INFORME TÉCNICO DE FISCALIZACIÓN AMBIENTAL

TRANSNET S.A. - ANCOA

DFZ-2021-425-VII-RCA

AGOSTO 2021

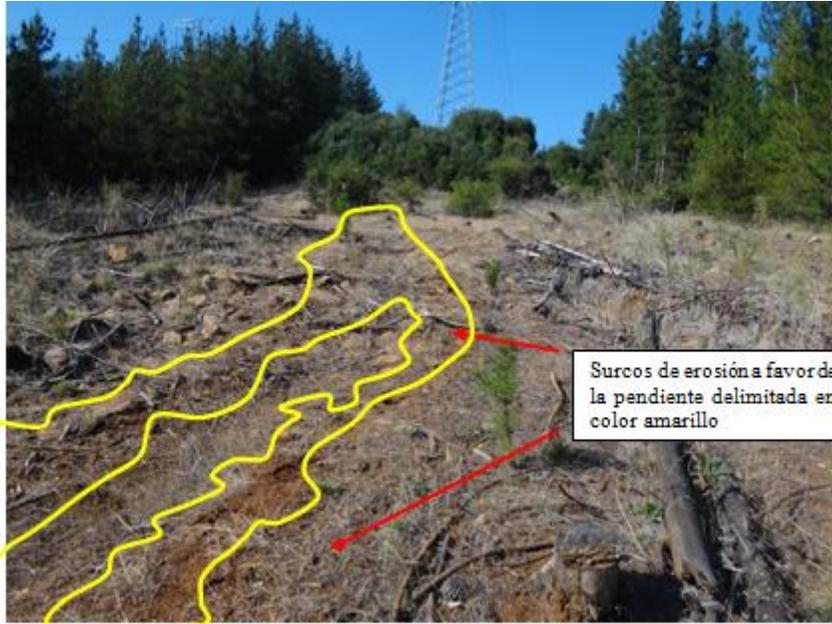
Se corrobora a través de la Inspección Ambiental que en distintos tramos de la Línea de Alta Tensión, el proyecto presenta áreas con importantes fenómenos de procesos de erosivos activos en zonas de altas pendientes como es el caso de la Estructura 069, los que a la fecha de la inspección no han sido manejados y no se han implementado medidas de mitigación. Posteriormente el titular en su carta del 29 de abril de 2021, informa que éstas medidas no han sido implementadas. El proyecto se emplaza en zonas de altas pendientes y alto riesgo de erosión, lo cual difiere a la información entregada por el titular durante el proceso de evaluación ambiental del proyecto.

De esta forma, se desprende que se identificaron los siguientes hallazgos: El proyecto presenta áreas con importantes procesos erosivos en zona de altas pendiente, los cuales no han sido manejados mediante las medidas de mitigación establecidas en la Resolución de Calificación Ambiental. En su carta del 29 de abril de 2021, el titular informa que éstas medidas no han sido implementadas. Además existen áreas del proyecto que se emplazan en zonas de alta pendiente con riesgo de erosión alto, lo que difiere de la información entregada por el titular durante el proceso de evaluación ambiental del proyecto, donde fueron informados como áreas de bajo riesgo de erosión.
